# Verkehrsgutachterliche Expertise zur Prüfung möglicher Konzepte zur Umgestaltung des Konrad-Adenauer-Platzes am Bahnhof in Neumünster

Stadt Neumünster  
Fachdienst Stadtplanung und Stadtentwicklung  
Brachenfelder Straße 1-3  
24534 Neumünster

Hamburg, Februar 2013

### 4.1 Variante 0 "Optimierung im Bestand"

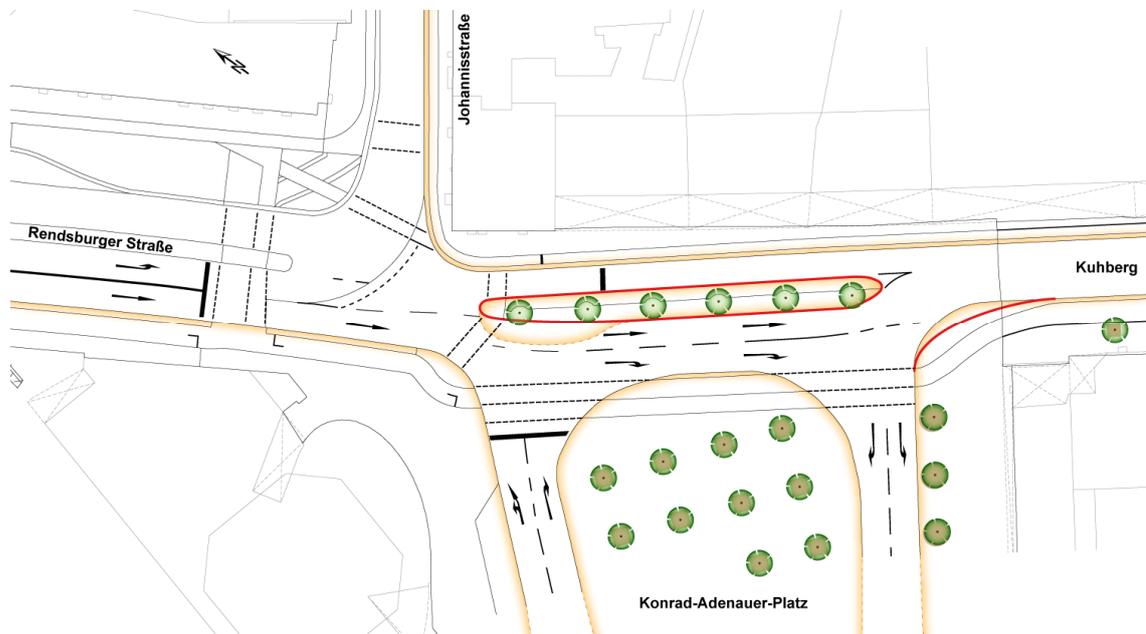
- Für die Fahrtrichtung Nord > Süd kann eine bauliche Anpassung des Fahrbahnteilers die Wahrscheinlichkeit deutlich reduzieren, dass der Geradeausverkehr durch einen Stau der Rechtsabbieger vor der Zufahrt zum Konrad-Adenauer-Platz behindert oder blockiert wird.

- Ggf. gelingt eine geringfügige Verlängerung der Aufstellmöglichkeit für die Linksabbieger von Süden durch bauliche Anpassung der Eckausrundung Kuhberg > Konrad-Adenauer-Platz, wobei allerdings ein Baum gefällt werden müsste.

- Durch eine Signalisierung der Zufahrt zum Konrad-Adenauer-Platz kann im Bedarfsfall, z.B. bei Anmeldung durch den Busverkehr von Süden in Verbindung mit einer Stauraumüberwachung der Gegenverkehr und der querende Fußgänger- und Radverkehr kurzzeitig aufgehalten und der Stau durch linksabbiegende Kfz evtl. schneller und ggf. sogar rechtzeitig vor Eintreffen des Busses abgebaut werden.

- Eine Anpassung der vorhandenen Signalsteuerung, indem die Linksabbieger von Norden in die Johannisstraße bedingt verträglich geschaltet werden, kann die Leistungsfähigkeit des Gesamtsystems erhöhen.

- An der LSA Kieler Straße und der F-LSA können die Freigabezeiten vsl. so verschoben werden, dass eine bessere Koordinierung mit der LSA Konrad-Adenauer-Platz gelingt und zumindest stadteinwärts kein oder kaum Rückstau bis zum Konrad-Adenauer-Platz und zur ZOB-Ausfahrt entsteht.

- Die Verlängerung der Ladezone im Kuhberg südwärts auf der rechten Straßenseite direkt südlich der Kieler Straße durch Fällung des dort befindlichen einzelnen Baumes (vgl. Fotos) kann deren Nutzung deutlich erleichtern und verbessern und die "Notwendigkeit" zum Halten in 2. Reihe reduzieren helfen.

- Die verstärkte Überwachung des ruhenden Verkehrs im Kuhberg kann das Halten in 2. Reihe sicherlich auch nicht gänzlich vermeiden, aber vielleicht ebenfalls reduzieren.

Sofern sich die hier vorgeschlagenen Lösungsansätze bei einer weitergehenden Prüfung als machbar bestätigen lassen, dürften Verbesserungen des Verkehrsablaufes für den Bereich des Konrad-Adenauer-Platz erwartet werden. Umfang und Nachhaltigkeit dieser Verbesserungen wären dann z.B. auch mit Hilfe einer Verkehrsflusssimulation zu ermitteln, um letztendlich auch Kosten und Nutzen abwägen zu können.

## 4.2 Variante 1 "Trennung IV / ÖV"

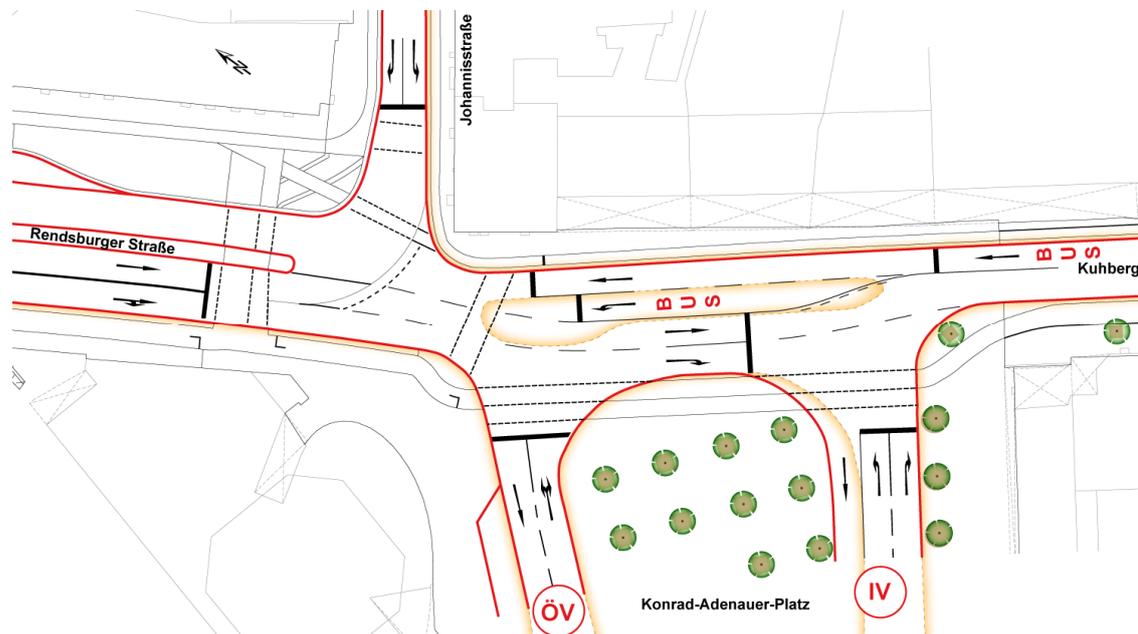
- Die (zu erweiternde) LSA am Konrad-Adenauer-Platz ist zumindest rechnerisch leistungsfähig (QSV D). Die Auslastung liegt zwischen 70 und 80 %. Zwingend erforderlich sind dabei die beiden Geradeausfahrstreifen (stadteinwärts) vor der Johannesstraße. Eine Vorsortierung mit Markierung und wegweisender Beschilderung ist in Anbetracht der an der IV-Zu-/Ausfahrt folgenden Trennung der Geradeaus- und Rechtsfahrstreifen einzurichten. An der ÖV-Ausfahrt werden in jedem Fall aber nur relativ kurze Freigabezeiten möglich sein.

- ⇒ Problem 1: Die Koordinierung zwischen den beiden Teilknotenpunkten ÖV-Zu-/Ausfahrt und IV-Zu-/Ausfahrt und somit das Freiräumen der Staubereiche kann nicht gewährleistet werden. Dies ist bereits ein **k.o.-Kriterium**.

- ⇒ Problem 2: Die bedingte Verträglichkeit zwischen den von Norden rechtsabbiegenden ÖV-Fahrzeugen und den an der ÖV-Zu-/Ausfahrt querenden Fußgängern ist schalttechnisch notwendig, für die Verkehrsabwicklung jedoch eher hinderlich und mit Rückstau der Busse und Taxen verbunden.

- ⇒ Problem 3: Für den ÖV ist zwischen den beiden Teilknotenpunkten keine Koordinierung möglich.

- An der LSA Kieler Straße sind zwei Belastungsfälle zu betrachten, da in der Verkehrsuntersuchung von M+O (Abb. 4, Seite 7) Differenzen zwischen dem Konrad-Adenauer-Platz und der Kieler Straße auftreten:  
stadteinwärts 472 Kfz/h > 320 Kfz/h,  
stadtauswärts 464 Kfz/h > 495 Kfz/h.

- Die LSA Kieler Straße ist in jedem Fall zwar weiterhin leistungsfähig (QSV D), jedoch bei mehr oder weniger hoher Auslastung nahe der Kapazitätsgrenze (im Fall der o.a. höheren Belastungen: 80 bis 92 %, sonst 70 bis 85 %). Im Prognosezenario mit Sperrung Großflecken sinkt die Auslastung auf 65 bis 85 %.

- Probleme bei der Koordinierung der LSA vom Konrad-Adenauer-Platz stadteinwärts können entstehen, da die Rechtseinbieger aus der IV-Ausfahrt an der Kieler Straße grundsätzlich "auf ROT laufen", bevor anschließend die Geradeausfahrer folgen, was in jedem Umlauf zu einem Rückstau vor der Kieler Straße führt, wobei der verfügbare Stauraum in der Regel aber ausreichen sollte.

- Die LSA Kieler Straße / Johannisstraße mit der Johannisstraße als wegführende Einbahnstraße ist bei der erforderlichen 3-Phasen-Steuerung ausreichend leistungsfähig (QSV B und mittlere Auslastung zwischen 60 und 75 %).

- Die Behinderungen auf der Strecke zwischen den LSA durch Ein- und Ausparkvorgänge und durch das Halten "in 2. Reihe" bringen den Verkehr regelmäßig ins Stocken, wobei eine Rückkehr in den Normalzustand meist erst nach mehreren Umläufen gelingt (vgl. hierzu "Optimierung im Bestand" in Abschnitt 4.1).

In der Verkehrsabwicklung an den (Teil-)Knotenpunkten sind vsl. noch größere Probleme als im Bestand zu erwarten. Außerdem wird die Flächeninanspruchnahme auf dem Konrad-Adenauer-Platz durch den doppelten Zweirichtungsverkehr relativ groß werden, ohne dass die Anforderungen für Kurzzeitparken und Kiss-and-Ride in jeder Beziehung zufriedenstellend erfüllbar sein dürften. Der Umfang vsl. erforderlicher baulicher Maßnahmen ist noch nicht abschätzbar. Insgesamt kann diese Variante eindeutig nicht empfohlen werden.

### 4.3 Variante 2 "Tausch der Zu- und Ausfahrt"

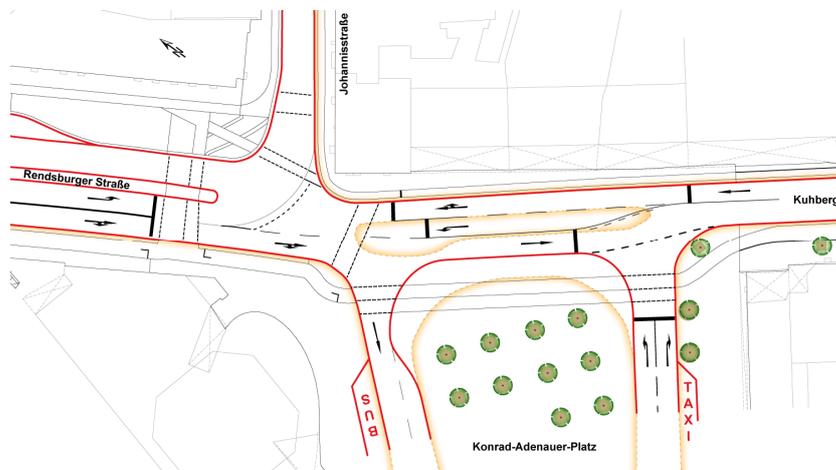
- Die (zu erweiternde) LSA am Konrad-Adenauer-Platz dürfte schalttechnisch realisierbar sein: Das Freiräumen des Bereiches zwischen Zufahrt und Ausfahrt sollte in der Regel gelingen. Eine eigene Fußgängerphase ist allerdings nicht möglich. Rechnerisch ist der Knotenpunkt gut leistungsfähig (QSV B).

- ⇒ Problem 1: Die verfügbaren Stauräume in der Ausfahrt für die Linkseinbieger nach Norden und im Kuhberg für die Linksabbieger aus Süden sind sehr knapp, ggf. zu knapp bemessen. Bereits mit zwei Bussen sind sie jeweils vollständig belegt.

- ⇒ Problem 2: Die Linksabbieger vom Kuhberg zum ZOB müssen grundsätzlich bei ROT angehalten werden und können erst am Ende der Freigabezeit des Geradeausverkehrs GRÜN erhalten. Bei mehr als 5 Pkw-Einheiten pro Umlauf sind daher massive Behinderungen für den Geradeausverkehr unvermeidlich. Die mittlere Verkehrsstärke der Linksabbieger beträgt 200 Kfz/h mit 22 Bussen bzw. 4,5 Kfz/Umlauf mit 1-2 Bussen. In Anbetracht der üblichen Schwankungen im Verkehrsaufkommen und der Tatsache, dass häufig zwei oder drei Busse direkt hintereinander eintreffen, ist dies eigentlich schon ein **k.o.-Kriterium!**

- ⇒ Problem 3: Für den Fußgängerverkehr sind grundsätzlich nur sehr kurze Freigabezeiten möglich. Dies gilt insbesondere auch für die Querung der Zufahrt zum Konrad-Adenauer-Platz.

- ⇒ **Problem 4:** Aufgrund der vielen Abhängigkeiten ist die Steuerung wenig flexibel. Insbesondere auf Belastungsschwankungen in den unterschiedlichen Fahrrichtungen kann sie nicht in jedem Fall adäquat reagieren.

- Die LSA Kieler Straße befindet sich im Fall der höheren Belastungen (vgl. die entsprechenden Hinweise bei Variante 1) auch mit Optimierung der Freigabezeiten an der Kapazitätsgrenze (QSV E und Auslastung bei 90 bis 96 %). Ggf. könnte die Umlaufzeit auf 90 s erhöht werden. Im Fall der niedrigeren Belastungen ist der Knotenpunkt weiterhin leistungsfähig (QSV D, Auslastung zwischen 75 und 82 %).

- Eine Optimierung der LSA-Koordinierung wäre erforderlich, was nach ersten Abschätzungen stadteinwärts und stadtauswärts mit nahezu durchgängigen Grünbändern einschließlich Vorlauf an Kieler Straße für den Querverkehr aus Richtung Konrad-Adenauer-Platz möglich sein sollte, auch wenn vor der Kieler Straße längere Rückstaus unvermeidlich sein werden.

- Die LSA Kieler Straße / Johannisstraße ist in der bestehenden Form gut leistungsfähig (QSV B und mittlere Auslastung zwischen 30 und 50 %).
  - Die Behinderungen auf der Strecke zwischen den LSA durch Ein- und Ausparkvorgänge und durch das Halten "in 2. Reihe" bringen den Verkehr regelmäßig ins Stocken, wobei eine Rückkehr in den Normalzustand meist erst nach mehreren Umläufen gelingt (vgl. hierzu "Optimierung im Bestand" in Abschnitt 4.1).

In der Verkehrsabwicklung an den (Teil-)Knotenpunkten sind größere Probleme zu erwarten. Die Flächeninanspruchnahme auf dem Konrad-Adenauer-Platz wäre vsl. nicht größer als im Bestand. Allerdings dürften die Anforderungen für Kurzzeitparken und Kiss-and-Ride nicht in jeder Beziehung zufriedenstellend erfüllbar sein. Für die Taxenvorfahrt werden sich in jedem Fall Verschlechterungen ergeben. Auch die Verknüpfung des Vorfahrtbereiches mit dem ZOB bedürfte einer weiter gehenden Betrachtung. Der Umfang vsl. erforderlicher baulicher Maßnahmen ist noch nicht abschätzbar. Insgesamt kann diese Variante eindeutig nicht empfohlen werden.
